改善箇所説明図

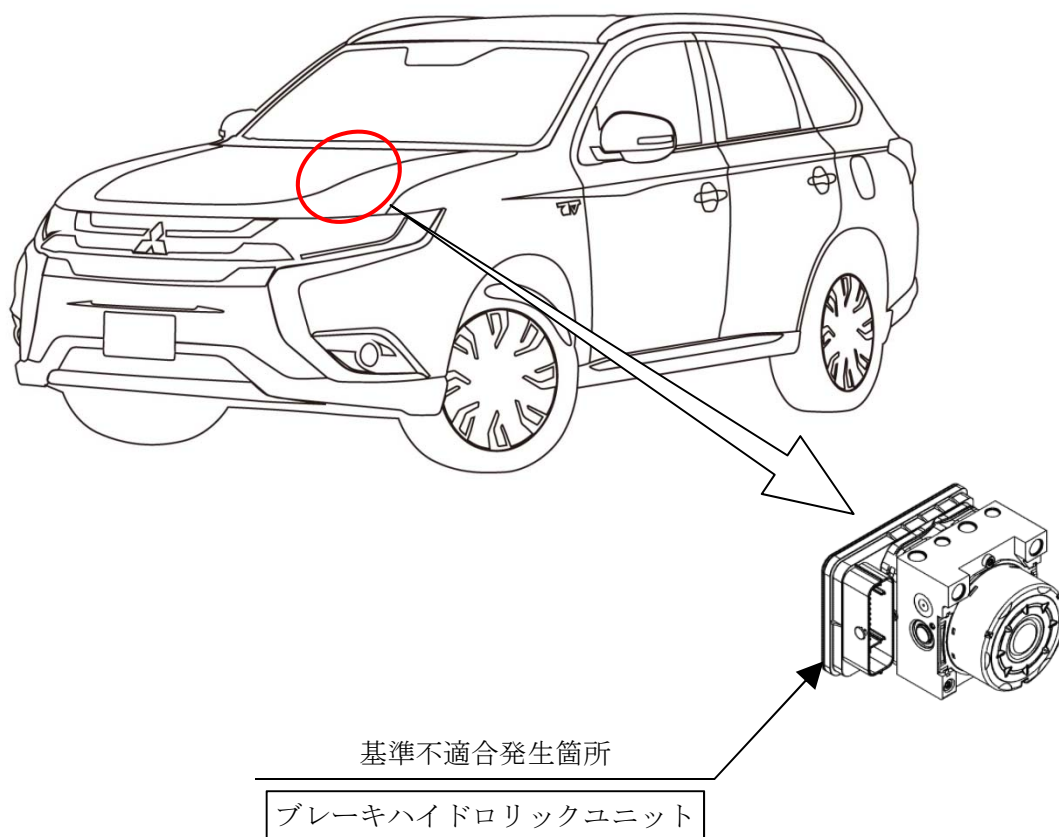
ブレーキ hidroリックユニットのECUにおいて、制御プログラムが不適切なため、hidroリックユニットのポンプモーターの制御切り替え時に電氣的ノイズが発生し、ECUの制御が中断されることがある。そのため、ASCやABSの機能が一時中断し、その間の車両安定性が損なわれるおそれがある。また、ACC、FCM、BAH、HSA、S-AWC機能付き車は、作動中に機能が停止するおそれがある。

全車両、ブレーキ hidroリックユニットの ECU の制御プログラムを対策仕様書き替える。

注：図中の 内は、プログラムを書き替える部品を示す。

識別：アクセルペダルアーム上面に、白または黄色ペイントを塗布する。
